TMMOB İL KOORDİNASYON KURULU
KÜLTÜRPARK PROJESİ DEĞERLENDİRME RAPORU

 ZM R B Y K EH R BELED YES  TARAFINDAN SUNULAN K LT RPARK TASARIM PROJES NE İLİ K N G R  LER VE  NER LER

Şekil 1: Yürürlükteki İmar Planı

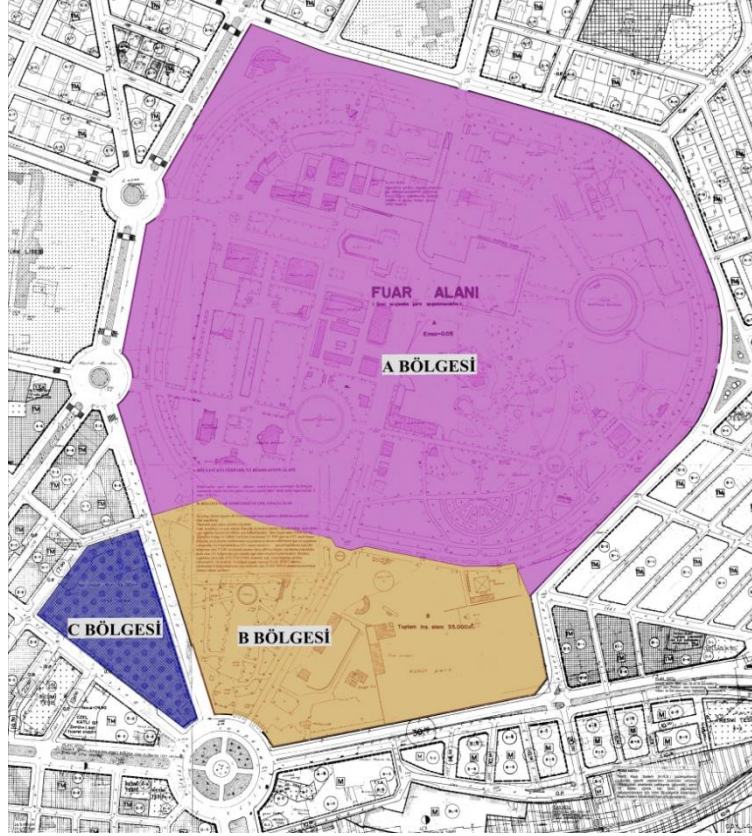
Yürürlükteki imar planının plan notlarında **A Bölgesi**, **Kültürpark ve Rekreasyon Alanı** olarak tanımlanmıştır. Plan notlarına göre kültür-sanat-spor-dinlenme-eğlence-sosyal tesislere ayrılan bu bölgede korunacak yapılar mevcut yapılar ve yeni yapılar dahil olmak üzere inşaat emsali $E_{max}=0.05$ 'tir. **B Bölgesi** ise **Fuar Kompleksi ve Çok Amaçlı Alan** olarak tanımlanmıştır. Bu bölge ihtisas fuarları ile Enternasyonal Fuar sergileme alanlarına ayrılan B bölgesinde otel yapılamayacağı, planlamanın yeşil alana uyumlu olması gerektiği, B bölgesinin fuar kompleksi ve açık alanlar fuarcılık hizmetleri süreleri dışında kültür-spor-

dinlenme-eğlence-sosyal etkinlikler için kullanılacağı ve maksimum inşaat alanının 35.000 m² olduğu belirtilmiştir.

Ayrıca, plan notlarında; “Taşınmaz Kültür ve Tabiat Varlıkları Kurulunun 3.9.1985 gün ve 1372 sayılı kararı uyarınca yeşil alanlar azaltılmadan uygulamanın devam edebilmesi için ve uygulama sonrasında (A) bölgesinde max:0.05 inşaat emsalinin gerçekleştirilmesi için (B) bölgesine yeni FUAR sergileme alanları ilave edildikçe bugün yapılanma yoğunluğu fazla olan (A) bölgesinde aynı oranda yapı alanı ortadan kaldırılacaktır. Böylece uygulama sürecinde KÜLTÜR PARK alanında yapı yoğunluğunun artması önlenecektir. Bu nedenle A bölgesi içinde mevcut FUAR SERGİ alanları yıkılmadan B bölgesinde yeni inşa edilecek olan FUAR SERGİ alanlarına kesinlikle oturma ruhsatı verilmez" denilmektedir.
